Amt für regionale Landesentwicklung Leine-Weser

2. Arbeitskreissitzung Brockum-Quernheim am 02.06.2022

Aktueller Zustand des Wegenetzes

Anmerkungen aus der Sitzung sind in blau eingefügt

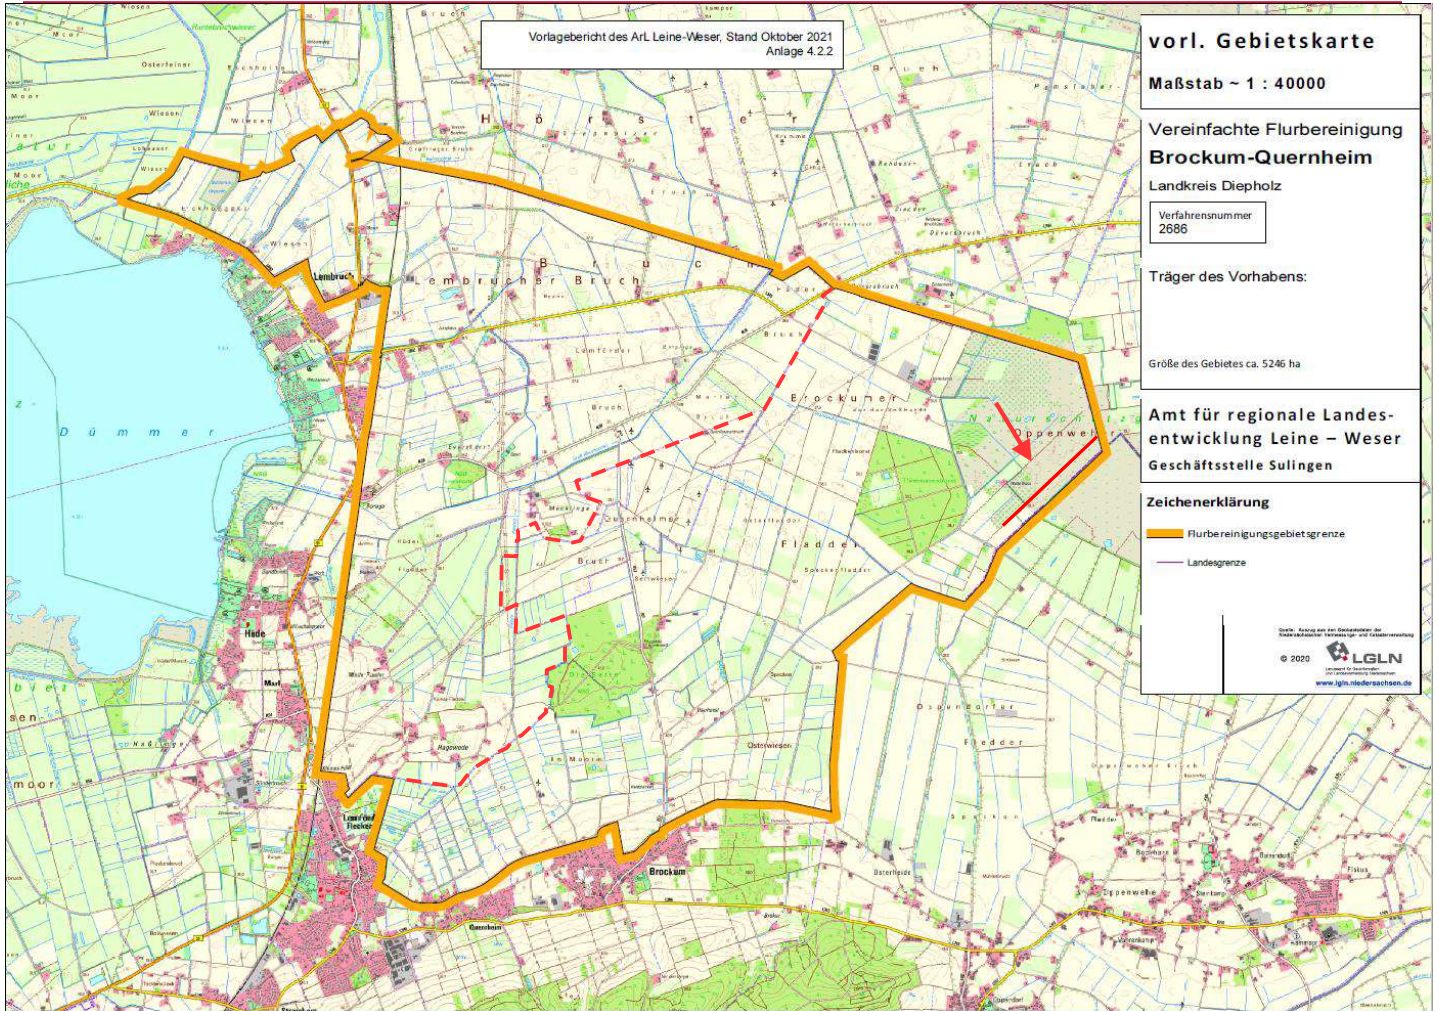
Schotterbefestigung ist ausreichend

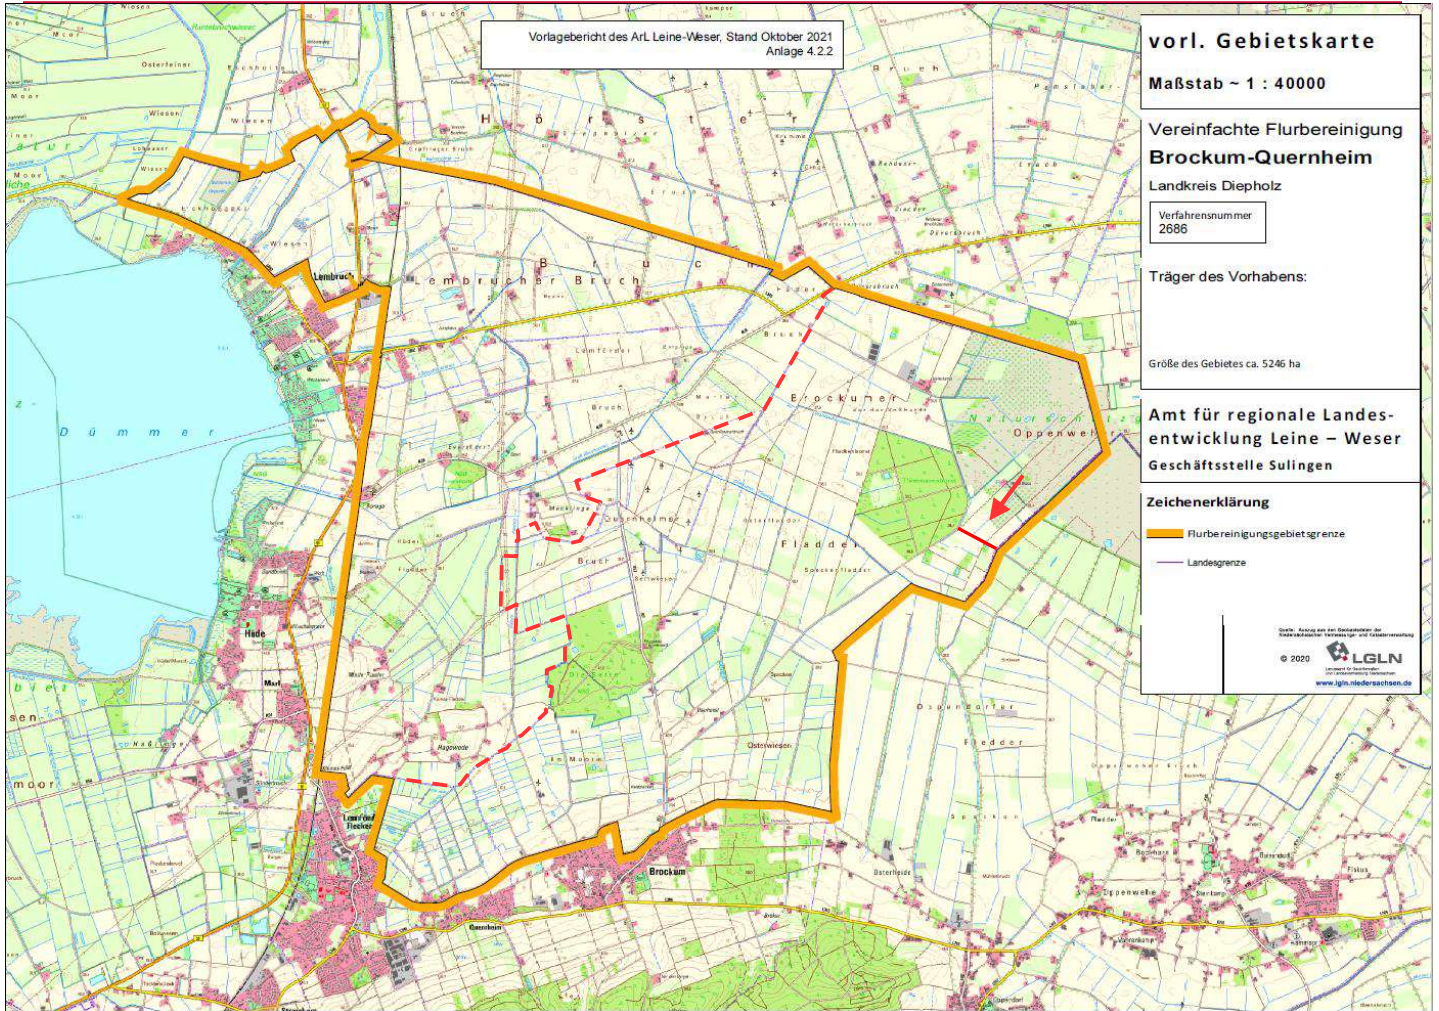
Weg wird unerlaubt von vielen Pkw als Abkürzung zwischen Stemwede und Diepholz genutzt; für Landwirtschaft ist Schotterbefestigung ausreichend

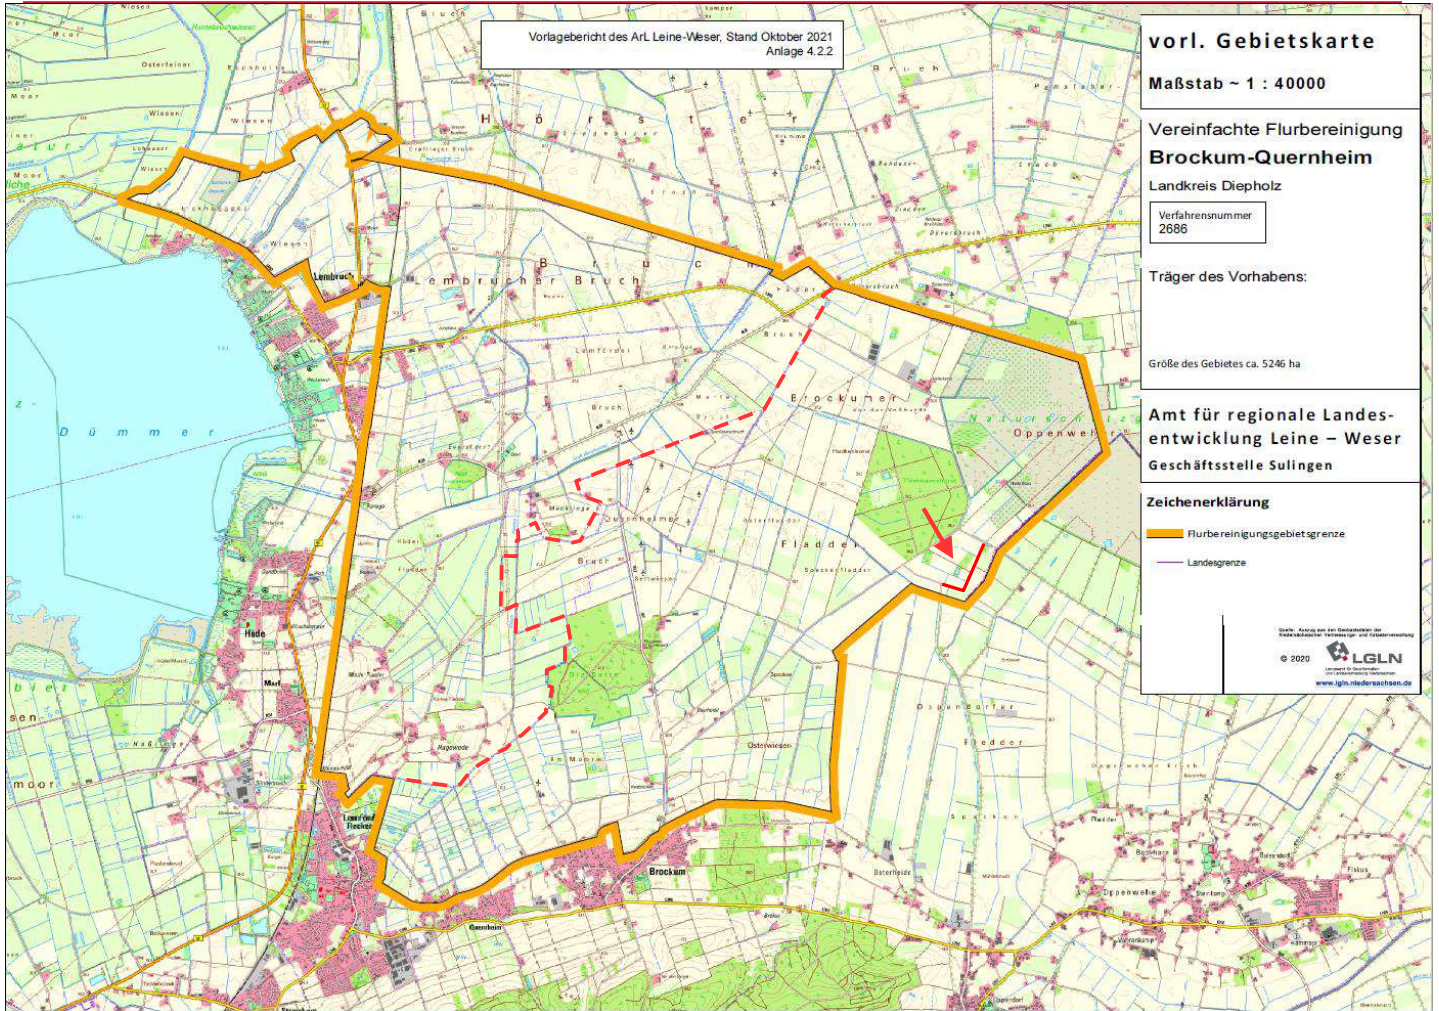
Schotterbefestigung ist ausreichend

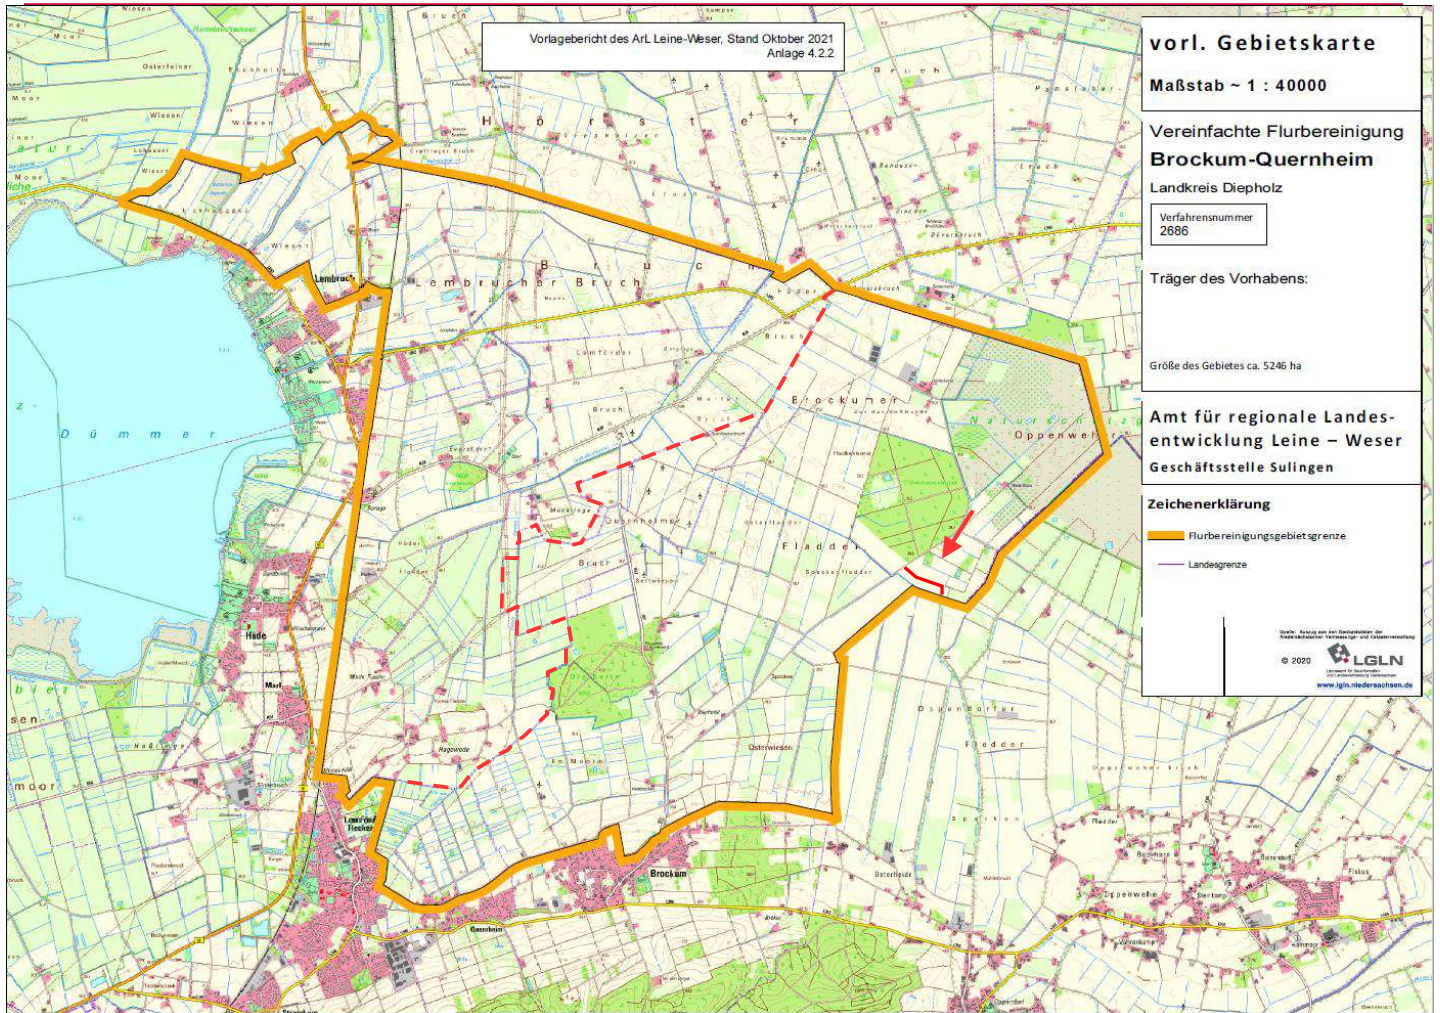
Schotterbefestigung ist ausreichend

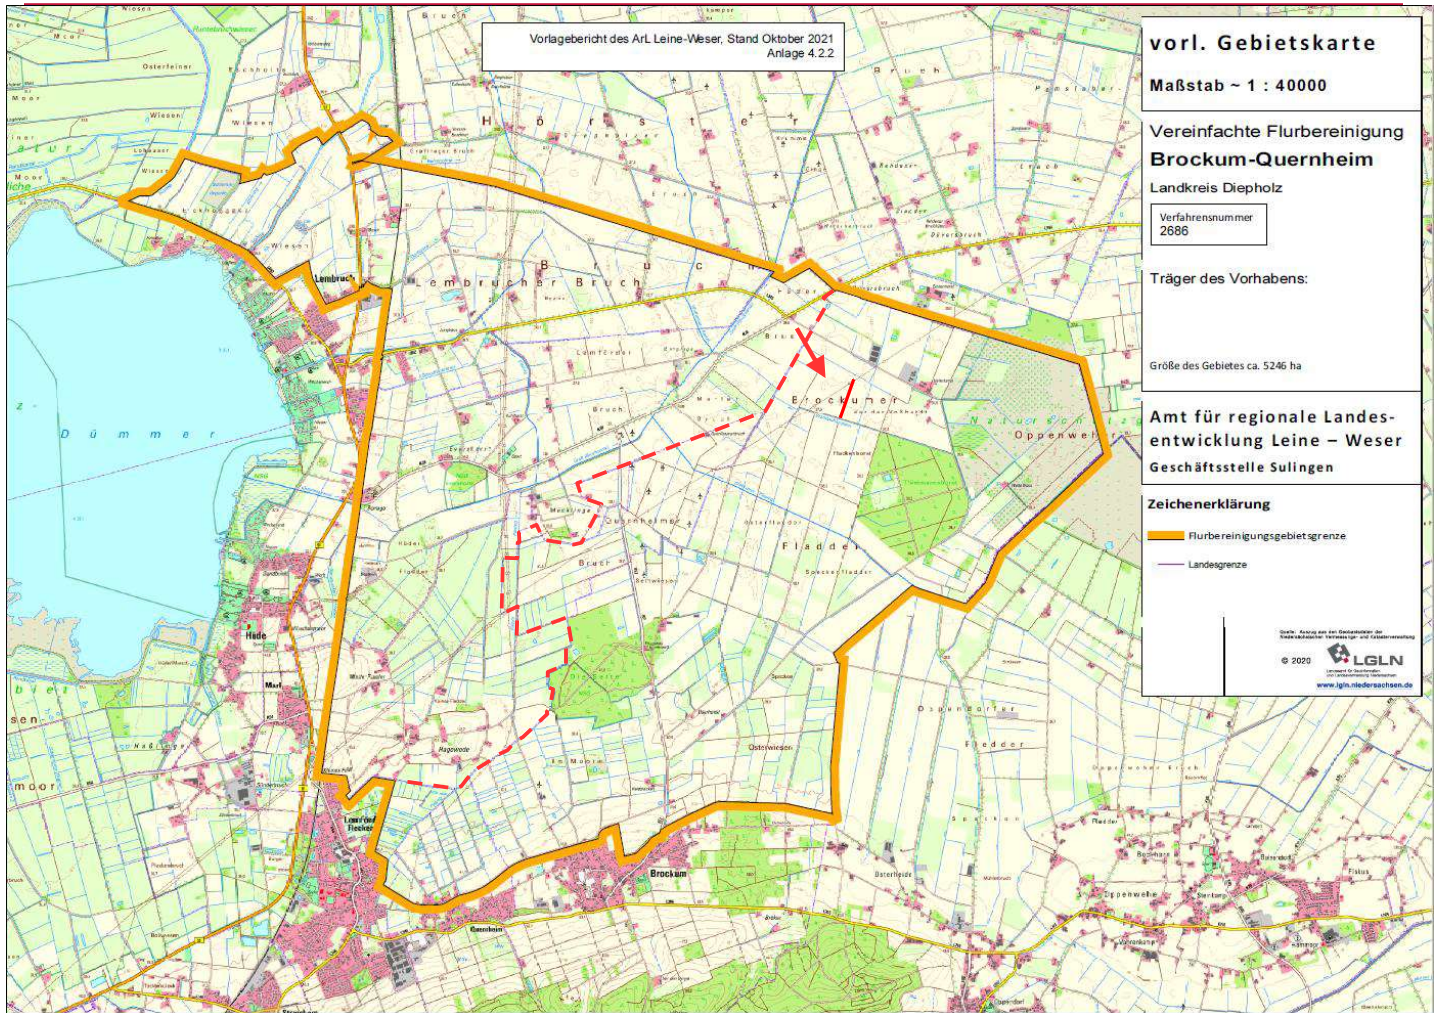
Befestigung:	unbefestigt	könnte Teil einer Hauptwegeverbindung zur Entlastung des Moordamms werden, s.u.; in diesem Fall Ausbau in Bitu
Länge:	ca. 540m	
Sonstiges:	teilweise Gräben

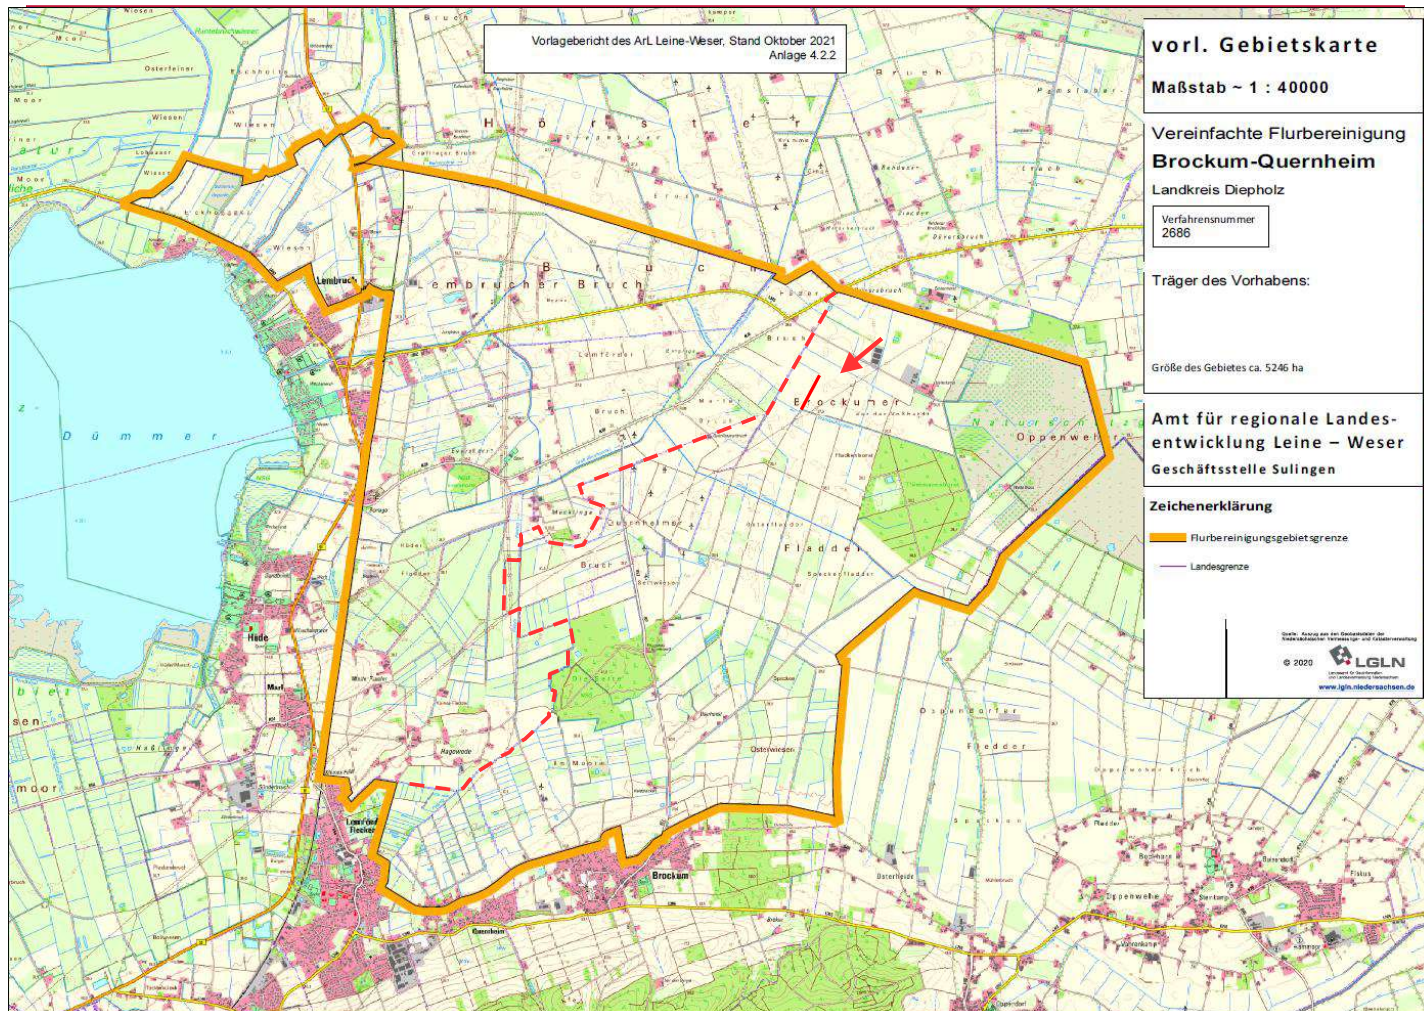
Idee zur möglichen
Anlage einer neuen
Hauptwegeverbindung
zur Entlastung des
Moordamms
(inkl. Möglichkeit für
Kreisverkehr)

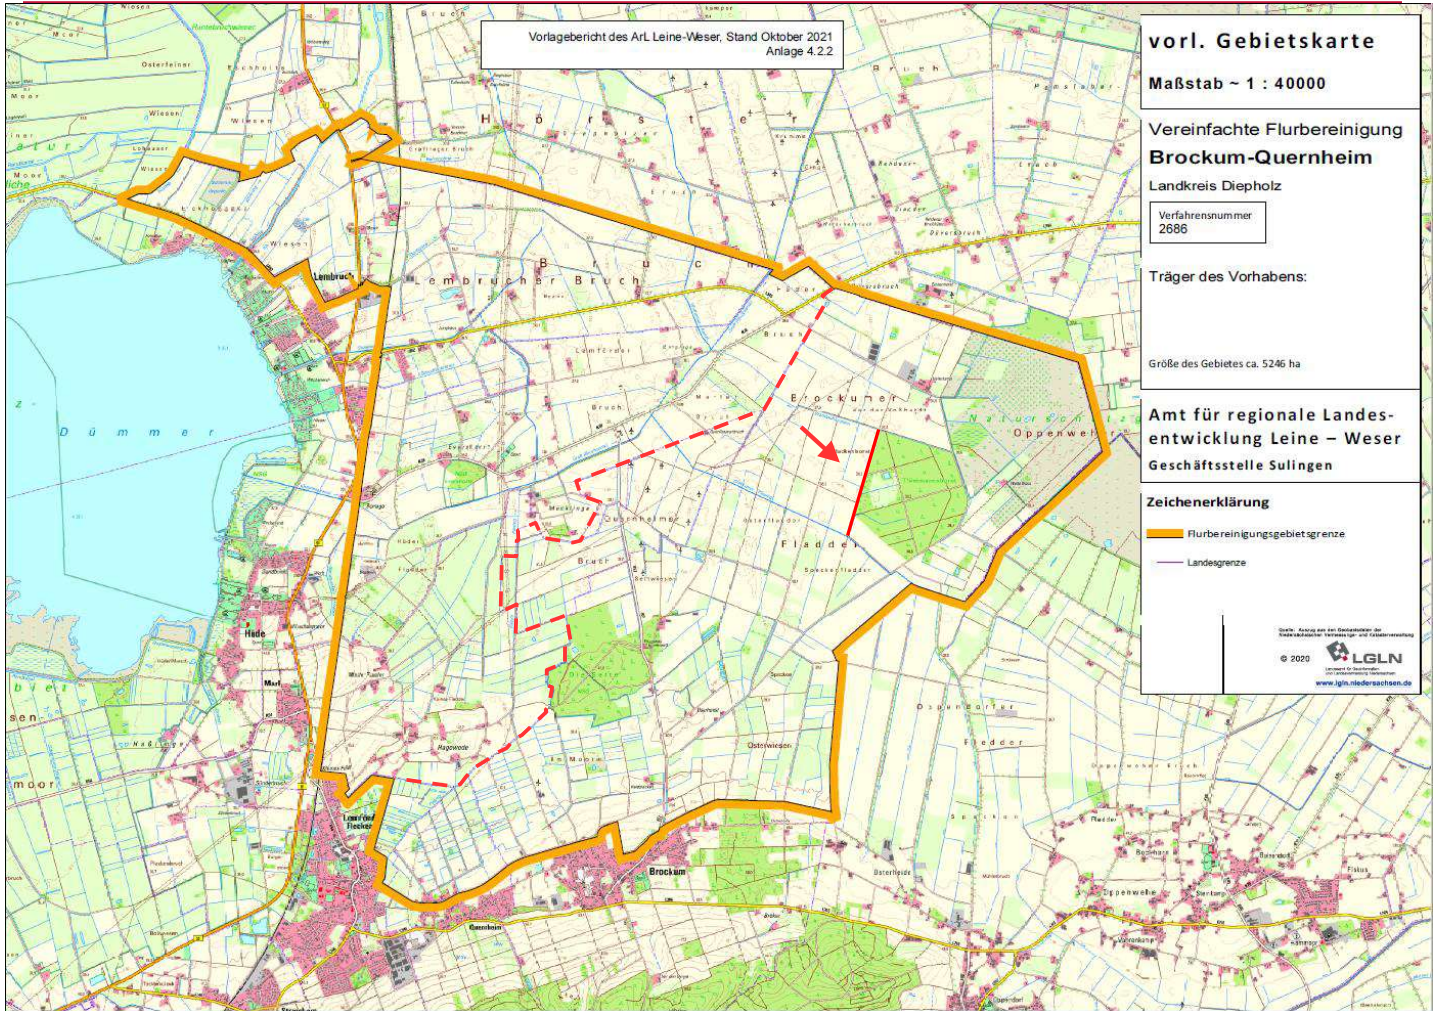
Zustand am Waldrand schlecht
